Elliðaárdalur - Breyting á deiliskipulagi

BREYTING Á DEILISKIPULAGI

SKIPULAGSUPPDRÁTTUR - SUÐURHLUTI

UMSÖGN

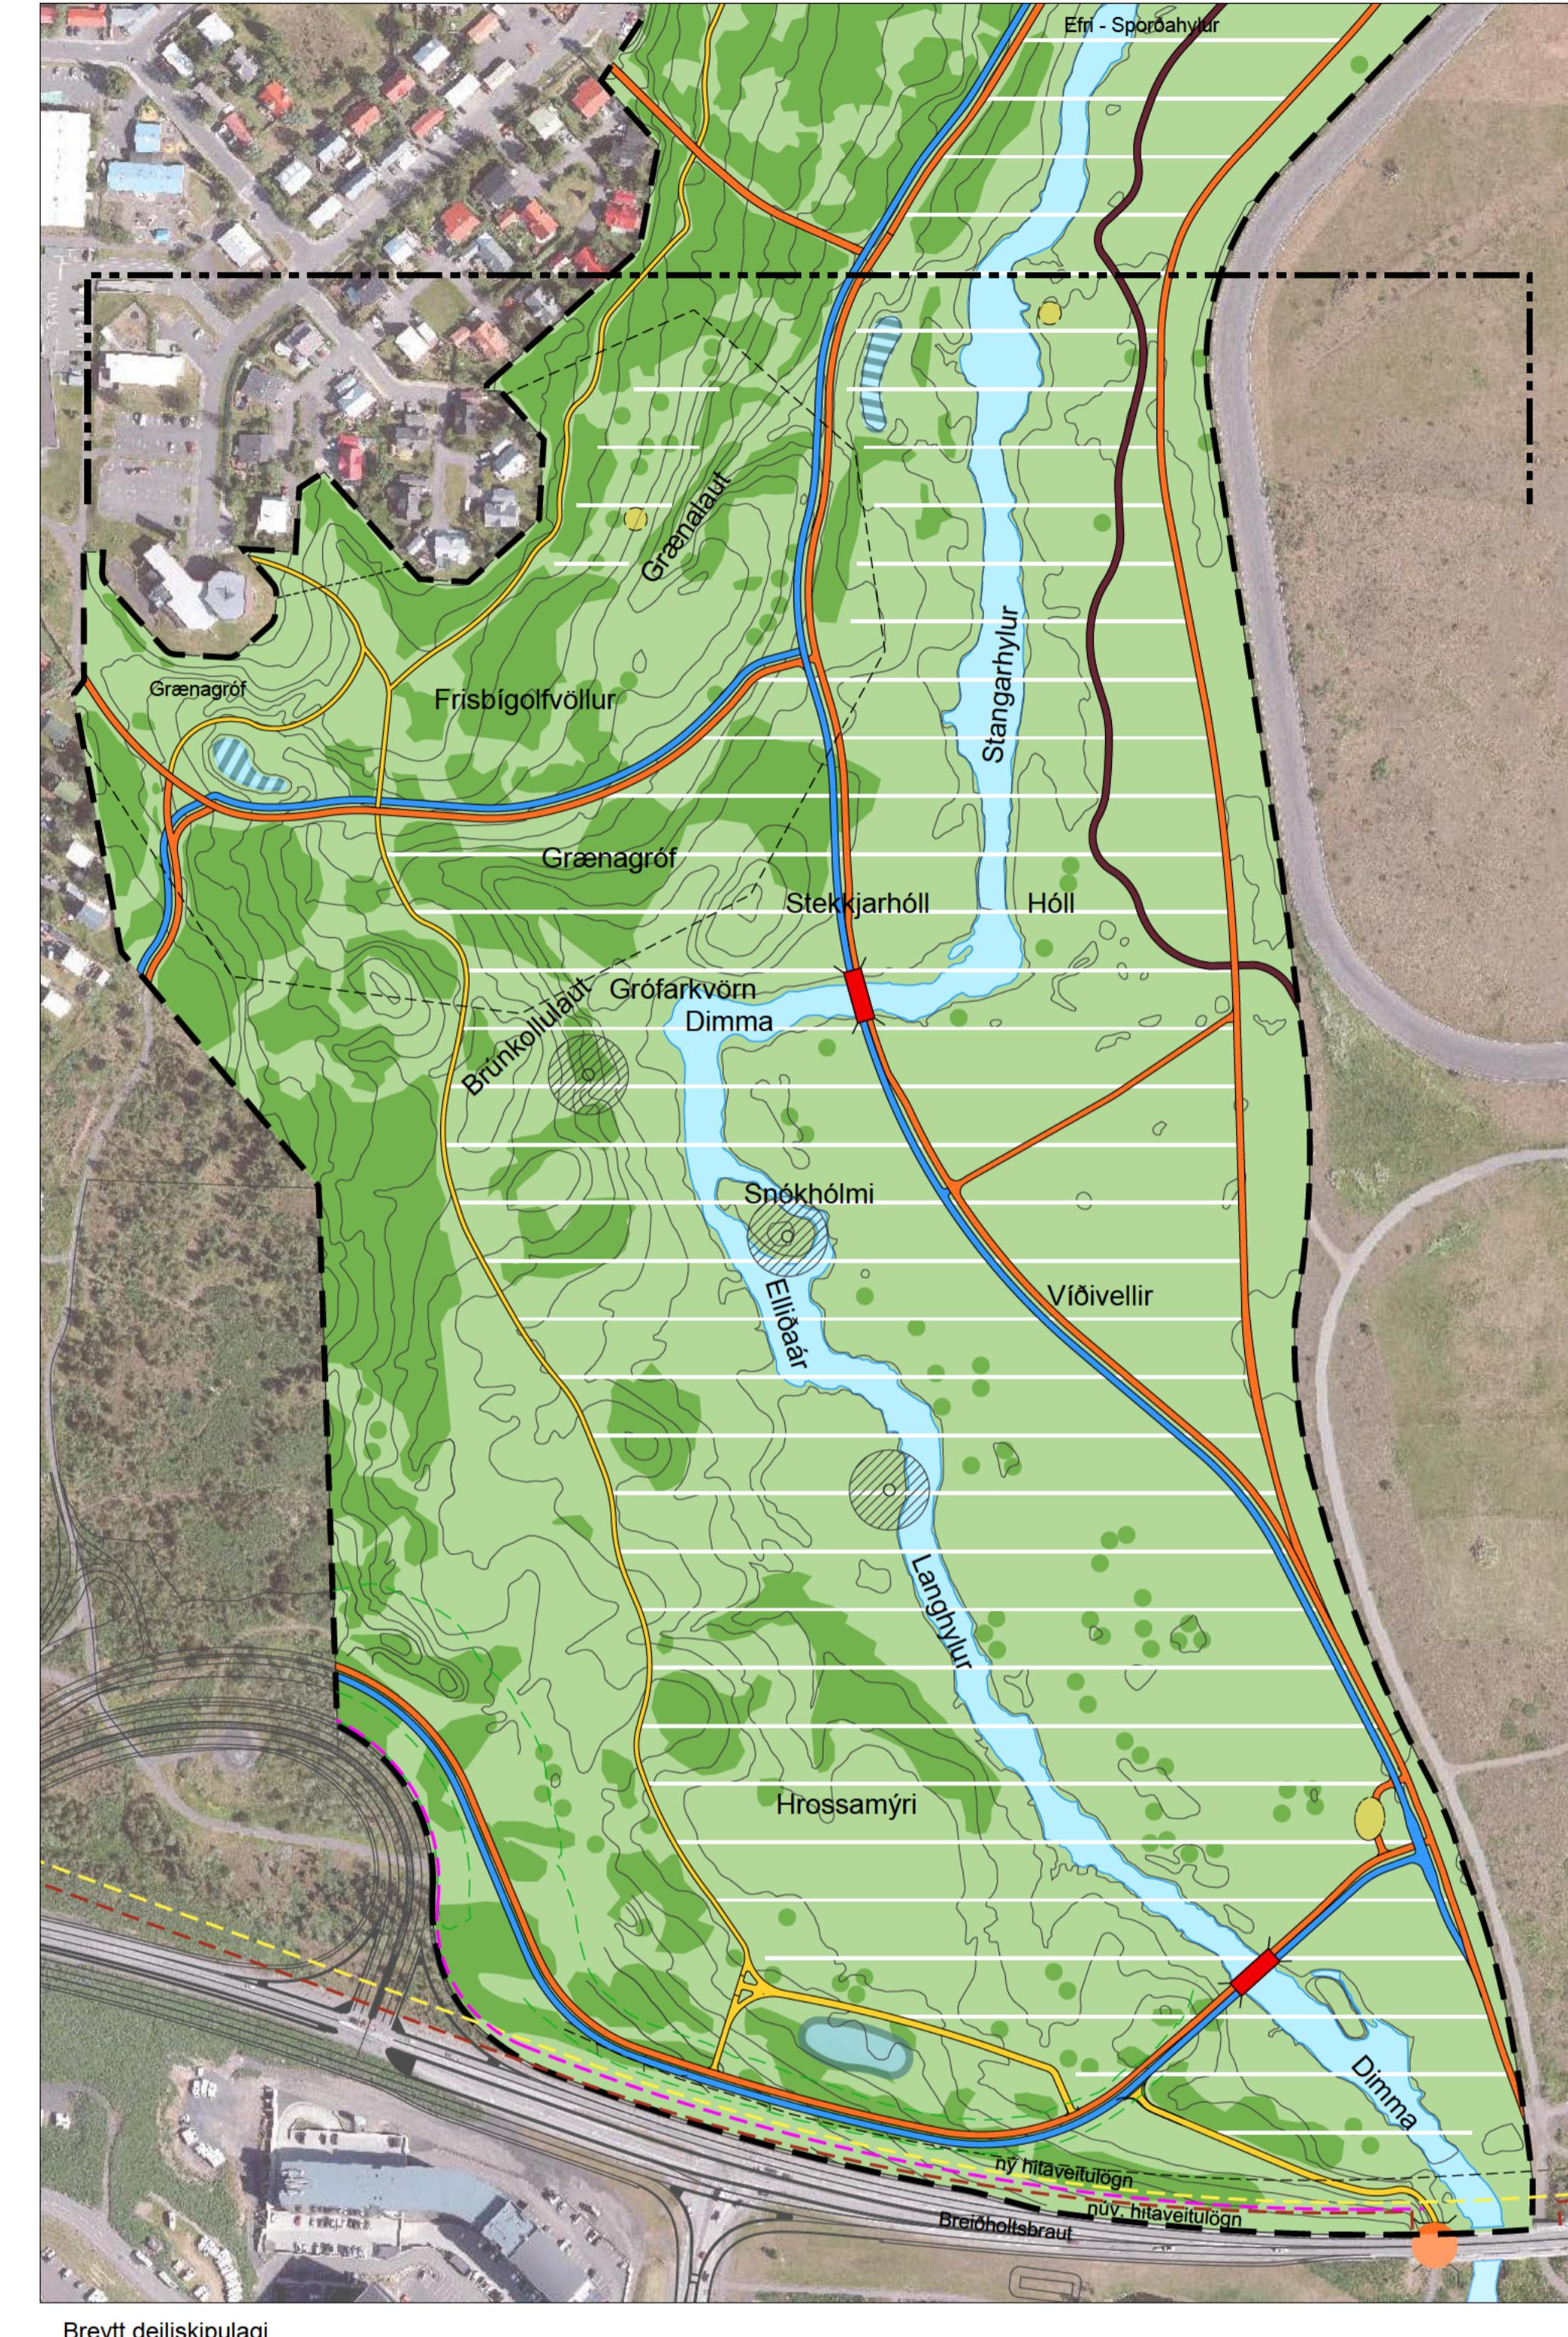
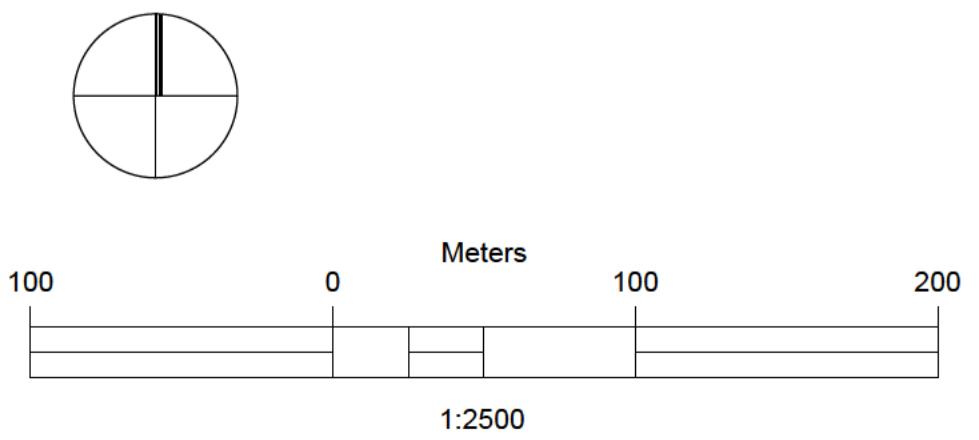
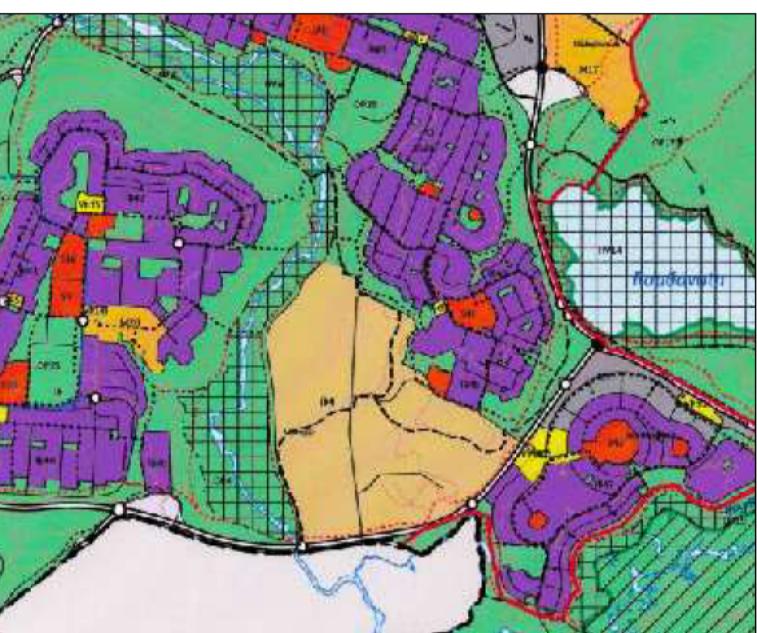
Ég er með ábendingu er varðar uppdráttinn af deiliskipulagi Elliðaárdals-Arnarnesvegur-Breiðholtsbraut. Það vantár útskýringardálk fyrir Reiðleið/ veiðislóði sem er teiknaður svartur í uppdrættinum.

Það liggu einnig reiðleið undir Breiðholtsbrautina og er því að hluta til inn á þessu afmarkaða svæði deiliskipulags, sem að öðru leiti dregur línuna meðfram reiðleiðinni.

Línan í útskýringadálkinum sem heitir deiliskipulagsmörk er svört eins og reileiðin er teiknuð en ekki slitin lína eins og hún er teiknuð.

Svo öllu sé haldið til haga væri gott að bæta við dálki fyrir Reiðleið/ veiðislóði sem er inn á skipulagsuppdrættinum.

Minjastofnun fer fram á að skráðar fornleifar á skipulagsvæðinu verði færðar inn á skipulagsuppráttinn ásamt friðhelgunarsvæði þeirra. Hægt er að nálgast landupplýsingagögnin hjá skraning@minjastofnun.is

Umhverfisstofnun vill vekja athygli á að reiðstígurinn sem sýndur er á uppdrætti er ekki í skýringum. Auk þess bendir Umhverfisstofnun á að einnig sé verið að breyta útfærslu á tengistígum og setja inn nýjan stofnstíg á Víðivöllum.

Athugasemd: Reiðstígur sem sýndur er á uppdrætti er ekki í skýringum.

Athugasemd: Engar fornleifar eru sýndar á deiliskipulagsuppdrætti.

Breytt 22.1.2025 eftir auglýsingu:
Minjar færðar inn. Skýringar leiréttar

Svar skipulagsfulltrúa: Skýringar í skipulagstillögu hafa verið uppfærðar og er reiðstígur nú skilgreindur og merktur þar inn.

Svar skipulagsfulltrúa: Fornleifar/minjar ásamt 15m verndarsvæðis umhverfis þær hafa verið færðar inn á skipulagsuppdrátt og skilgreiningu bætt við skýringar.
